ID: Codice procedura (ID_VIP/ID_MATTM):10844

Impianto per la produzione di energia elettrica da fonte eolica, costituito da 6 aerogeneratori della potenza complessiva di 37,2 MW, un sistema di accumulo da 25 MW e relative opere connesse in località "Rempillo" nel comune di Pitigliano (GR).

ALLEGATO alle OSSERVAZIONI all' IMPIANTO EOLICO denominato REMPILLO nel COMUNE di PITIGLIANO (GR). Comp

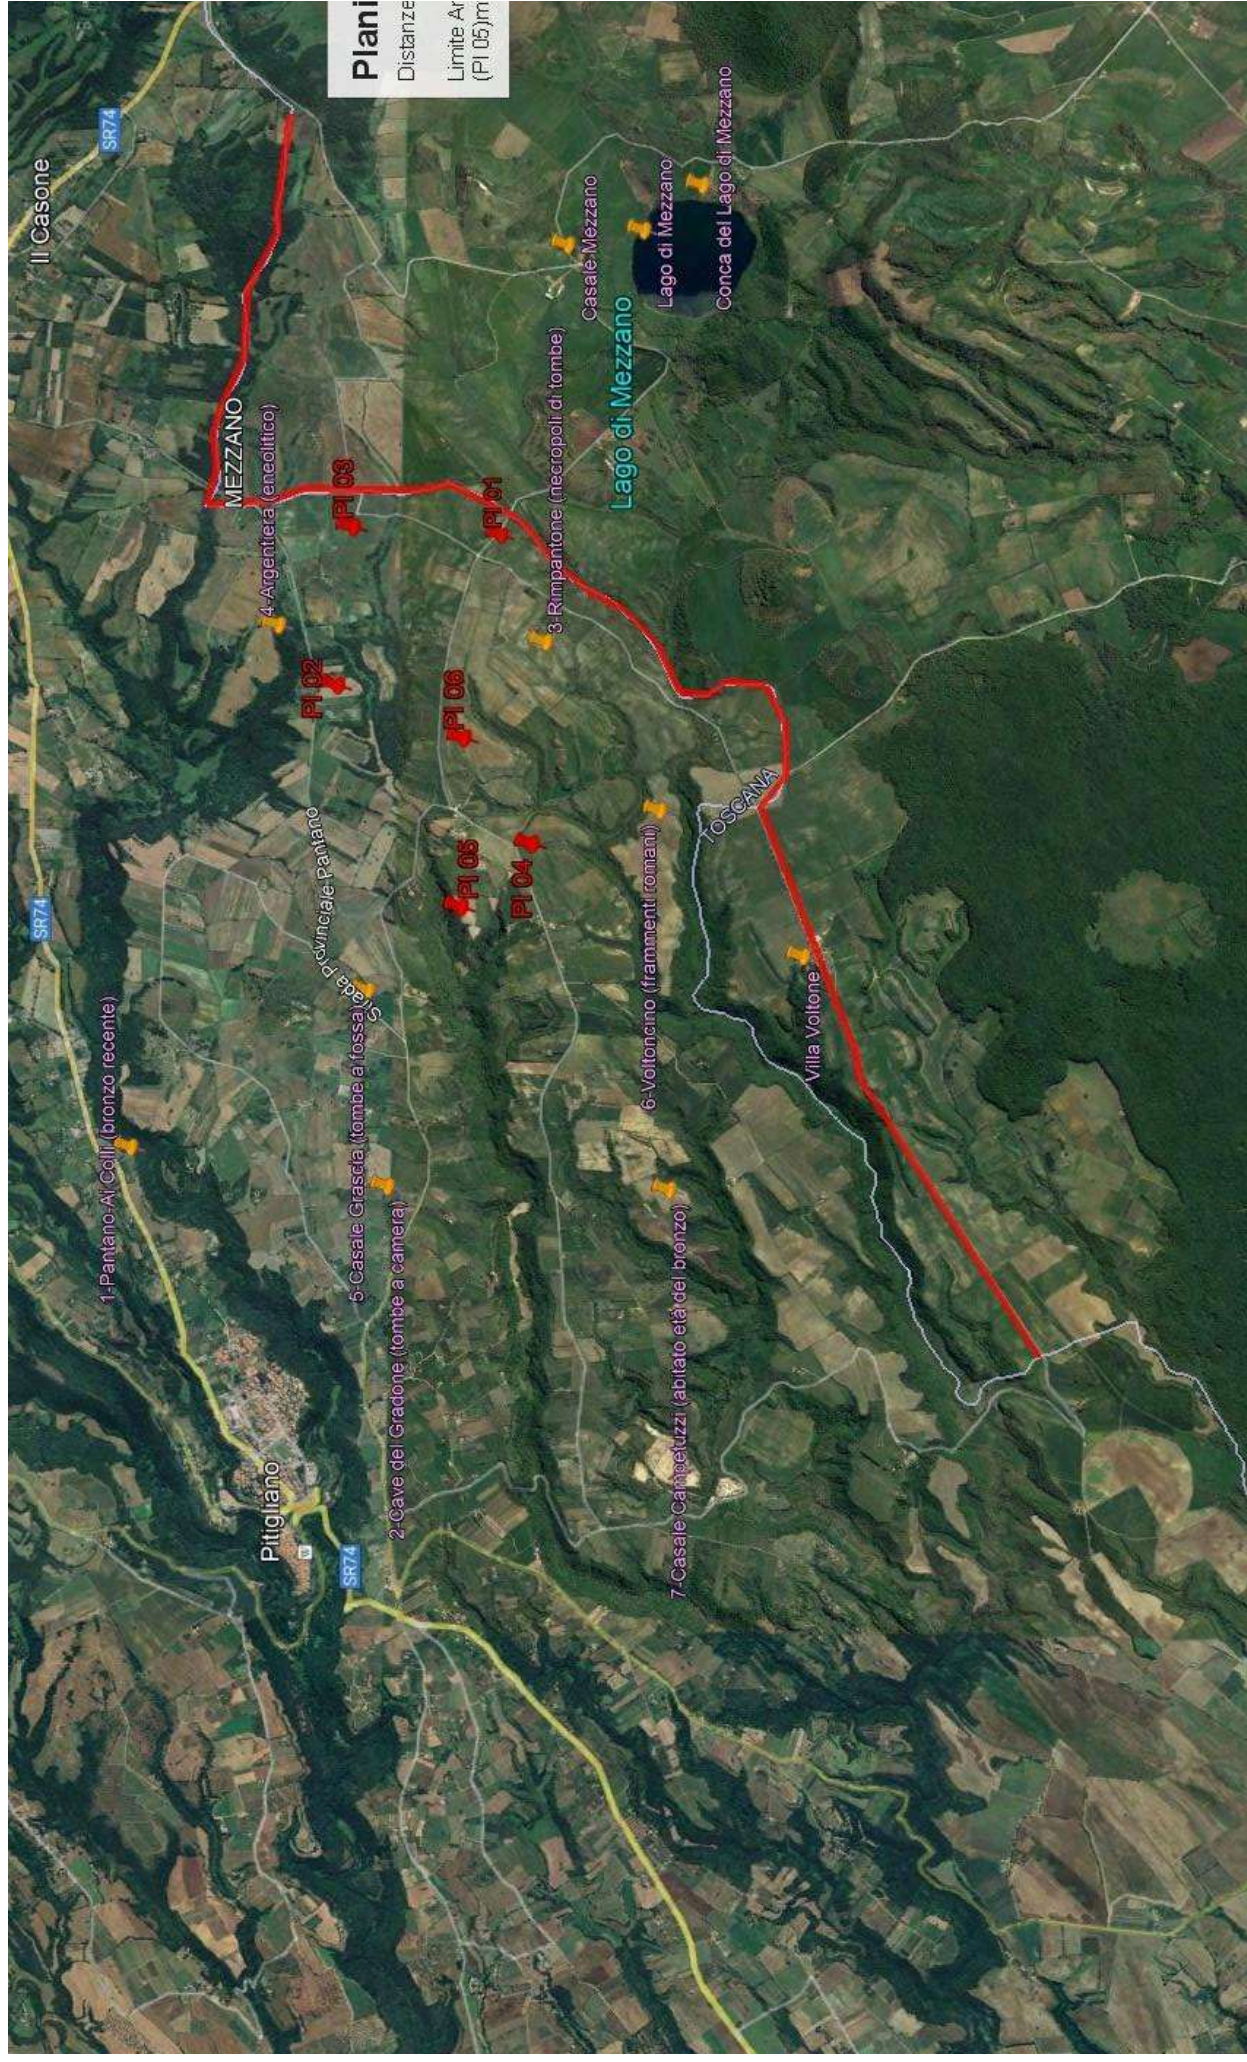
In sintesi, visti l'art. 20 comma 8 lettera c) quater del D.Lgs n 199/2021 e le Linee guida nazionali appena citate, considerato l'enorme impatto dell'impianto eolico industriale denominato "Rempillo" sulla zona paesaggistica di notevole interesse pubblico ben individuata nelle immagini

n.1 e n. 2 e sui Beni Culturali evidenziati nell' immagine n. 3 dell'Allegato alle presenti Osservazioni, per la collocazione delle pale P04 e P05 direttamente all'interno del perimetro di un'area archeologica e per gli impatti anche sull'area intermedia e vasta dei pregiati territori laziali della Tuscia settentrionale e in particolare di quelli del pitiglianese ricco di emergenze agricole, naturalistiche, storiche e archeologiche del periodo etrusco ma non solo, si chiede che venga negata l'autorizzazione all' insediamento dell'impianto eolico denominato "Rempillo".

- h) Le zone di interesse archeologico evidenziate nell'immagine n. 3 a cui si aggiungono anche l'importante abitato protostorico di Sorgenti della Nova e Ruder del Castello altomedioevale che si trovano a circa 4 km dalle aree in cui è stato progettato l'impianto eolico industriale. Poco più lontano i resti del castello medioevale "Morrone". Nell'area vasta le preziose necropoli eneolitiche (Poggi Alti) ed etrusche di Pitigliano, Sovana e Sorano.

Analisi degli Impianti Eolici Esistenti e in Progetto

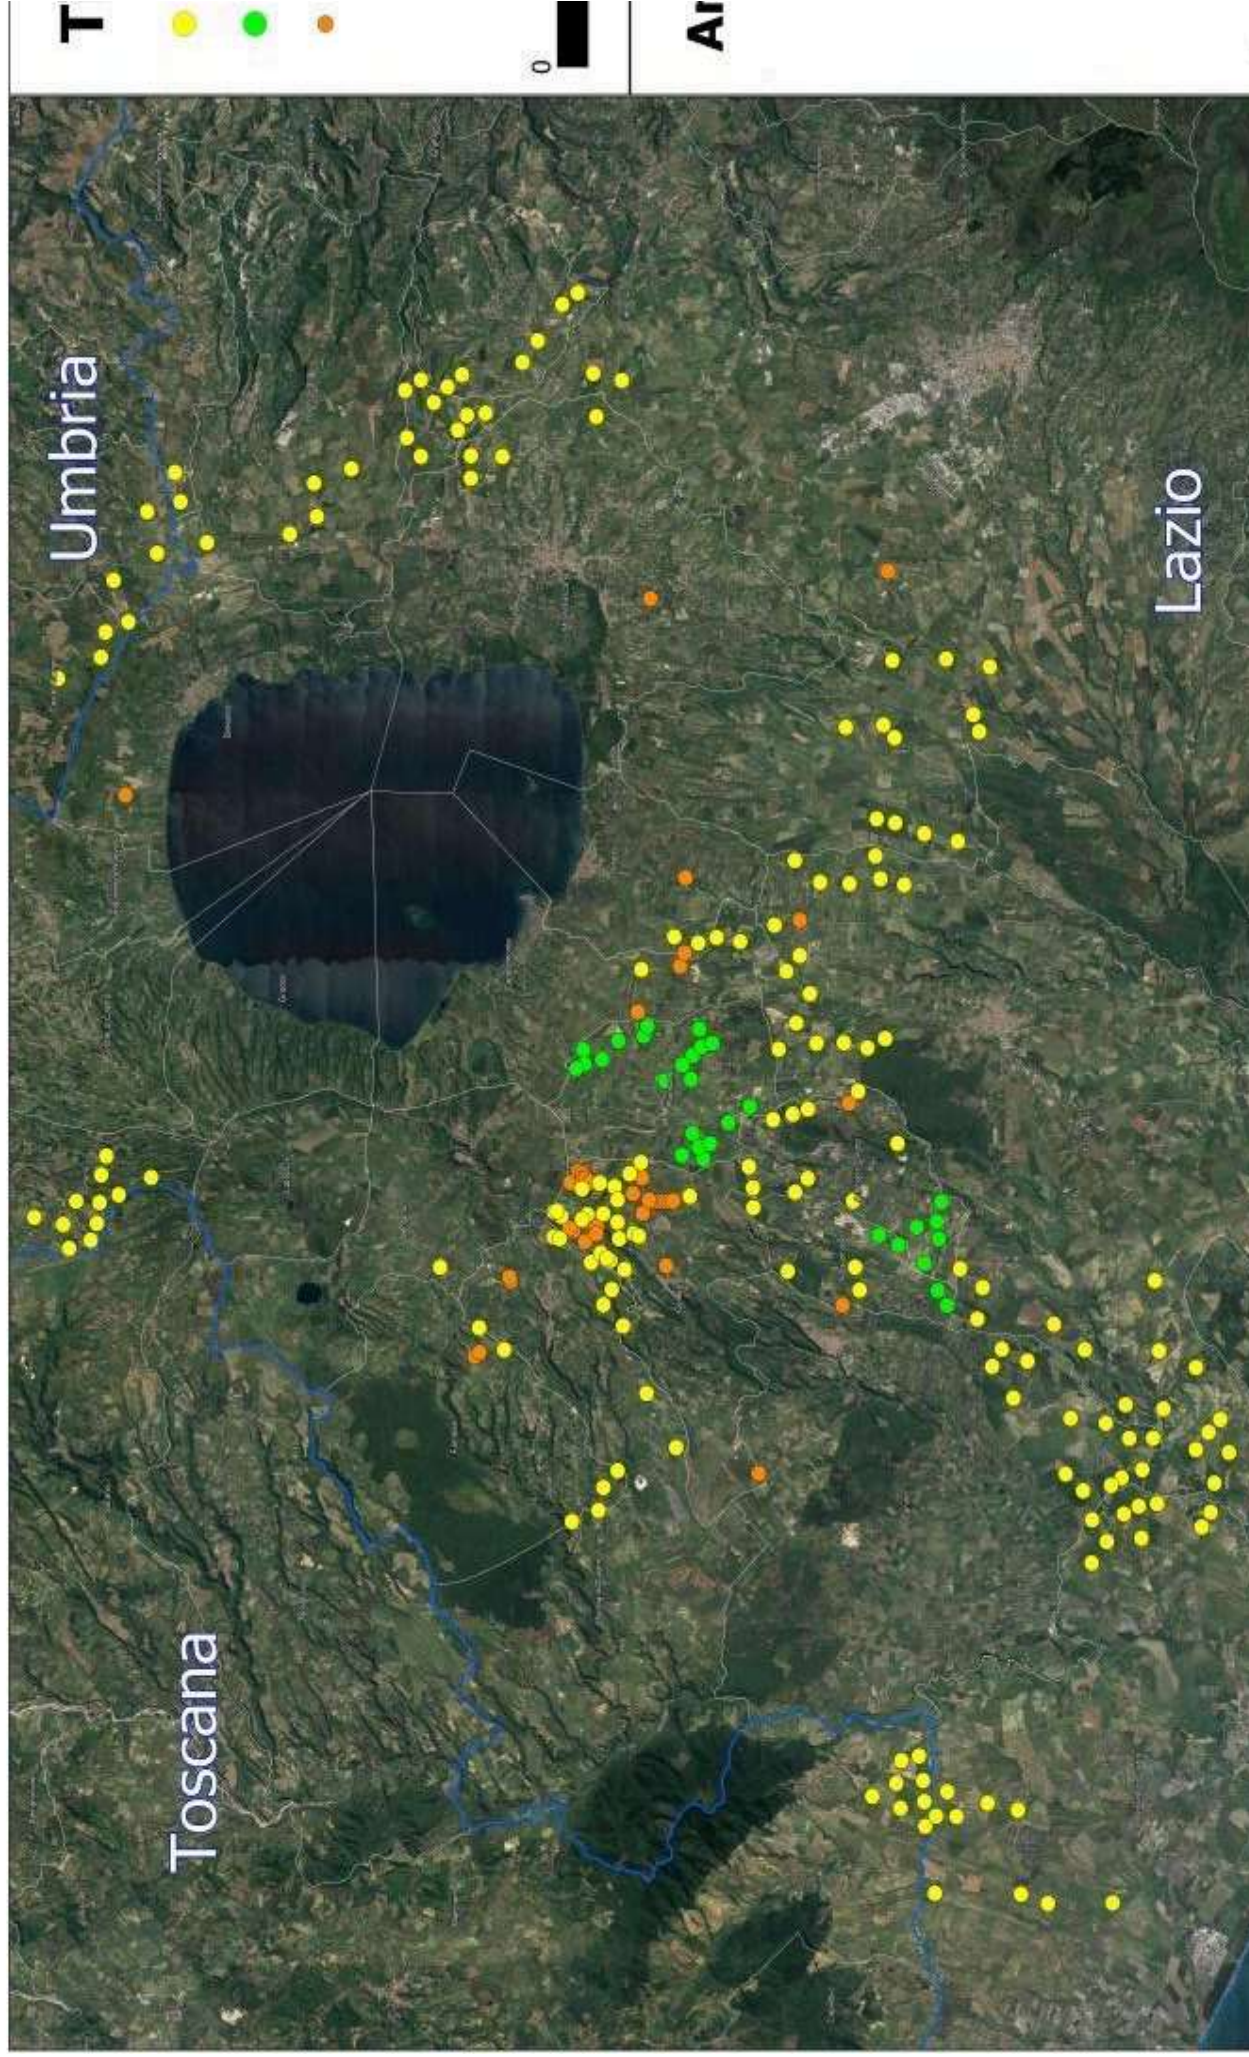
Quindi anche la Regione come Ente deputato dalla normativa nazionale a legiferare sulle aree idonee e non idonee si è espressa riguardo al fatto che abbia assolto ai doveri e alle quote stabilite dal PNIEC e in ambito regionale la provincia di Viterbo è stata quella con il più alto tasso di impianti FER tra tutte e quindi ormai satura ed il cumulo degli impianti FER installati, autorizzati e in progetto rappresenta una **elevata criticità per la sostenibilità ambientale di ulteriori eventuali iniziative**, L'impianto eolico “ Rempillo” pur essendo “esterno al confine provinciale e regionale ma nelle sue immediate vicinanze (a soli 100 metri i primi due aerogeneratori) oltre ad impattare sul territorio e sulle economie di tre Comuni del Lazio (Farnese, Valentano e Latera) si trova nelle fasce di rispetto dei Beni di notevole interesse pubblico come si è evidenziate nelle Osservazioni nn. 1 e 2 e crea anche degli impatti negativi anche sui beni naturalistici come verrà dettagliato nell'Osservazione n. 4. Inoltre andrebbe a sommarsi al già enorme cumulo di impianti eolici e fotovoltaici e geotermici che già creano una elevata criticità ambientale nella provincia di Viterbo e interferiscono anche con il territorio toscano come si può vedere dalle immagini nn. 4 e 5 dell'Allegato n. 1.
